华直当阳市 4×20MWp 地面分布式农光互 补光伏电站项目 1 区初验问题汇总

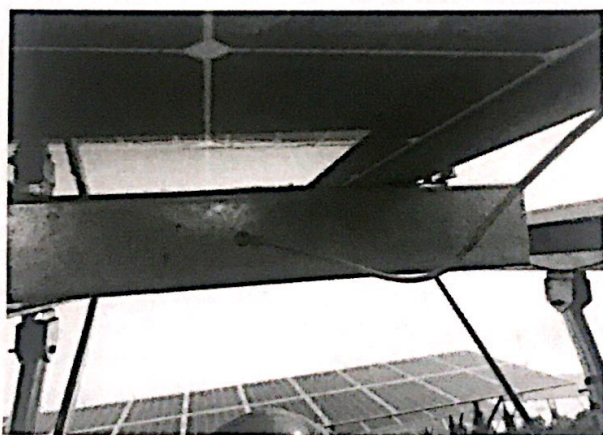
1、 未装弹簧垫。

2、 组件接地线螺栓不紧固。

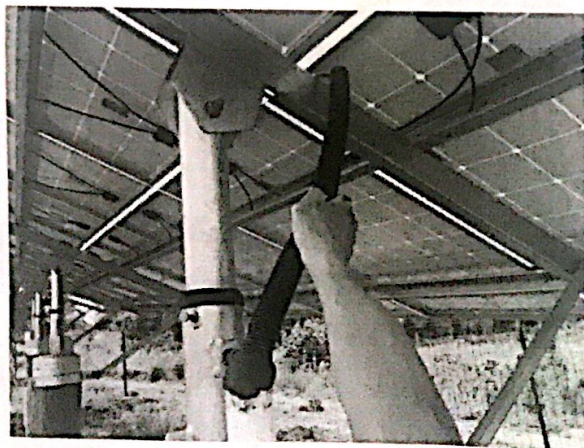
3、 软管封堵未做，没有胶布固定。

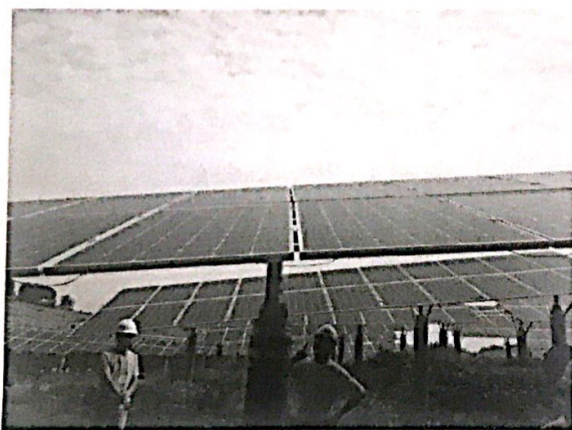
4、背拉杆螺栓未紧固。

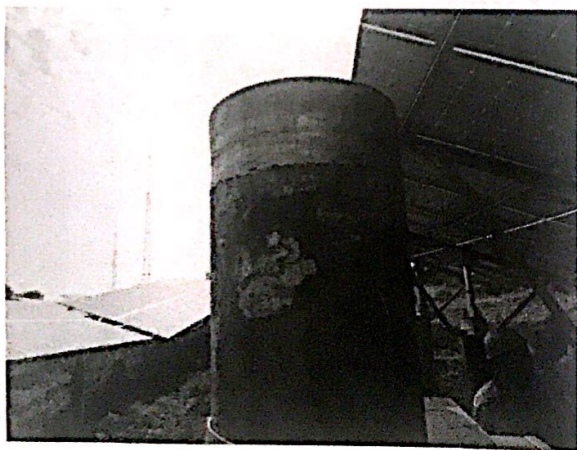
5、组件上下没对齐，不符合规范要求。

6、桩头防腐、防锈不合格。

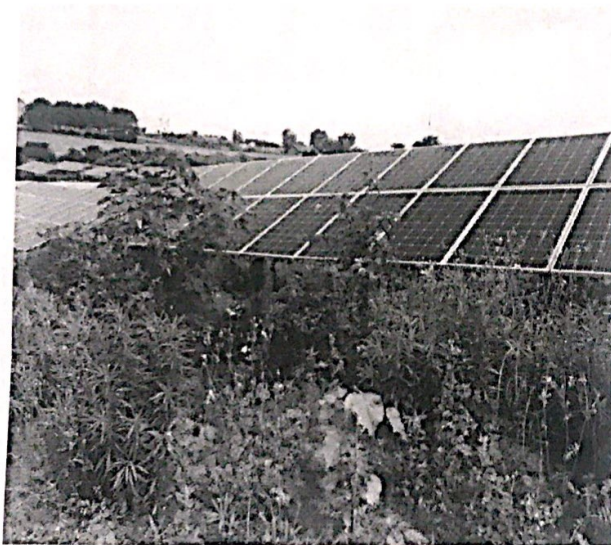
7、 电缆标识桩的间距应 20 米一个。

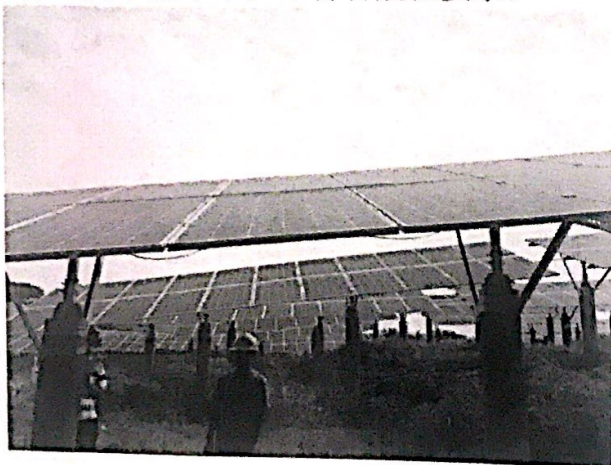
8、 场区树木未清理，杂草过高。

9、 组件上高下低不平，不符合规范要求。

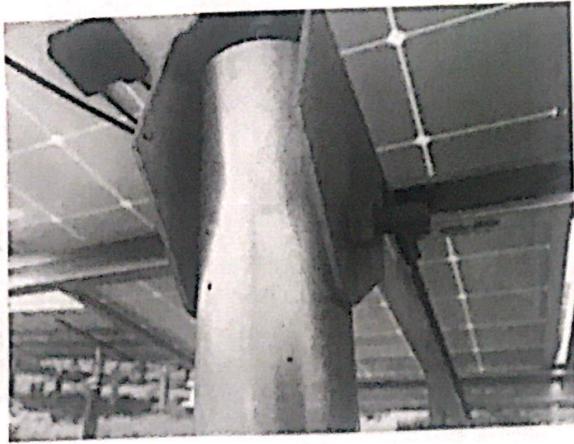
10、螺栓未加装平垫、簧垫。

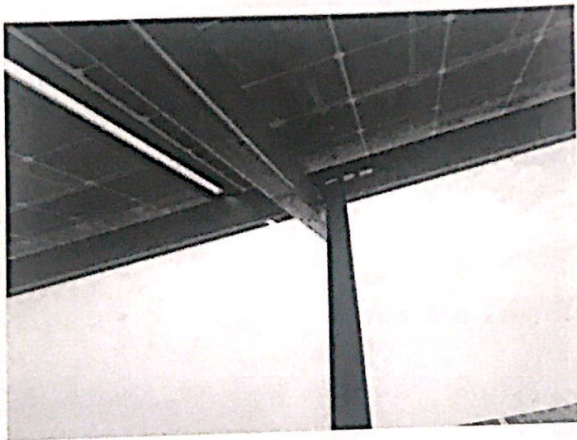
11、支架螺栓未紧固。

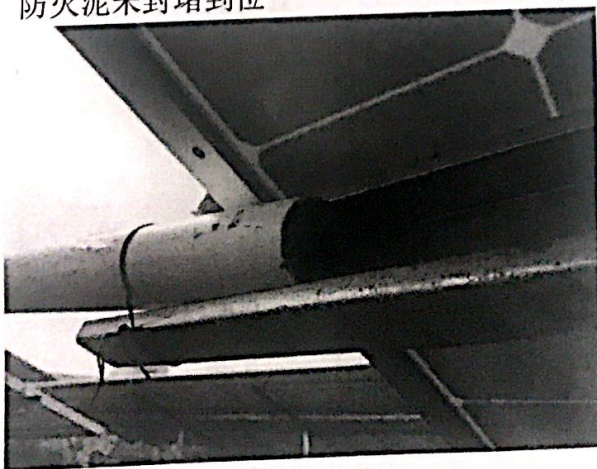
12、防火泥未封堵到位

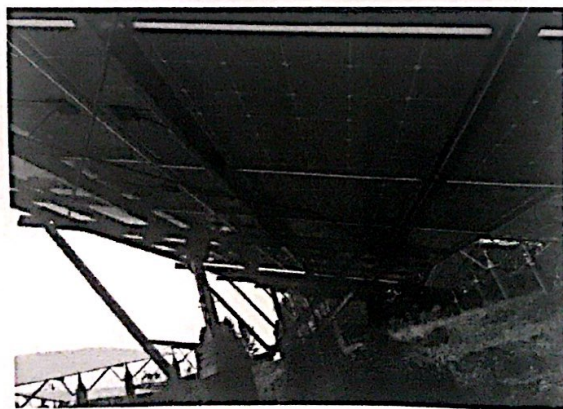
13、组件角度不合格，部分组件均有此类问题，角度应为 20 度。

14、抱箍安装不合格。

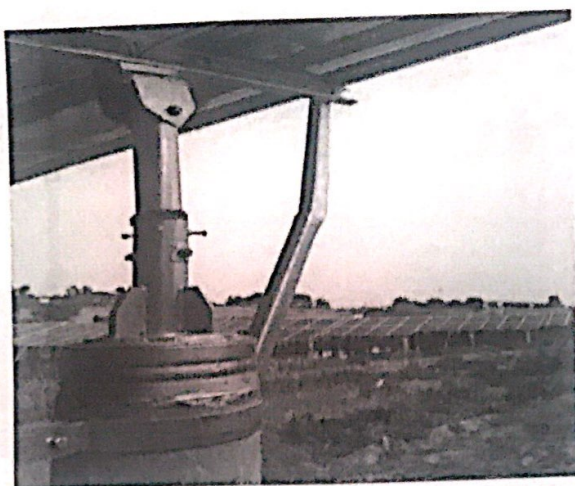
15、背拉杆弯曲，应调整。

16、支架斜撑弯曲，斜撑已损坏，应更换。

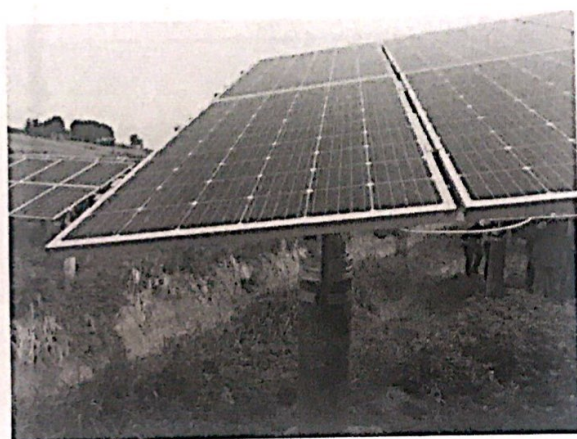
17、组件损坏，更换组件。

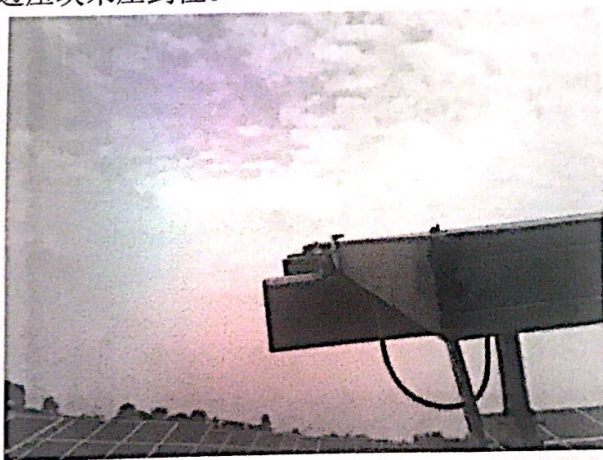
18、边压块未压到位。

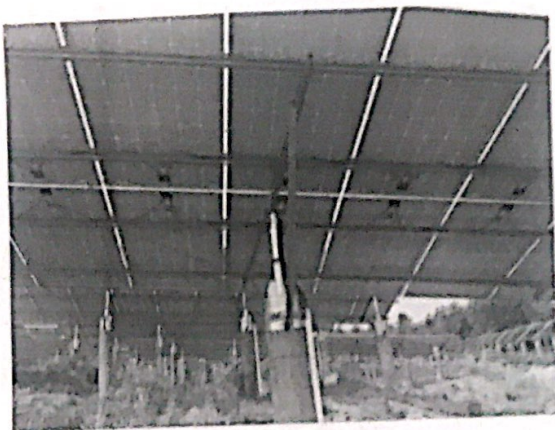
19、斜梁角度不合格。

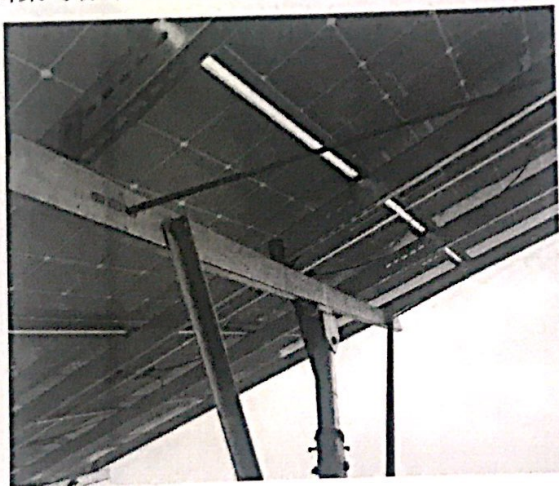
20、斜梁与檩条未装螺栓。

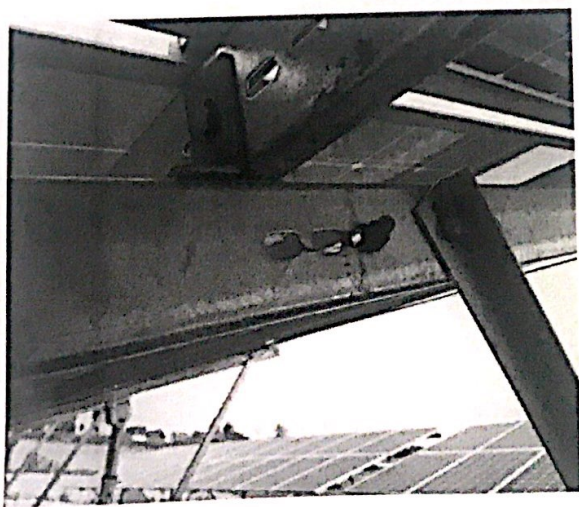
21、背拉杆螺栓未加装平垫。

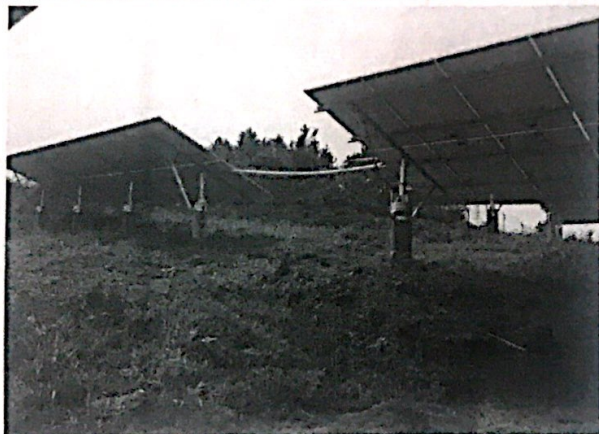
22、组件起伏不平，按照规范调整。

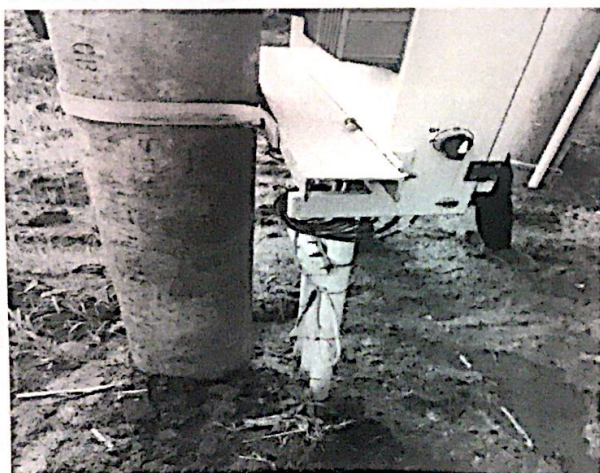
23、直流电缆跨度太大，距离近 3 米。

24、汇流箱接地未做。
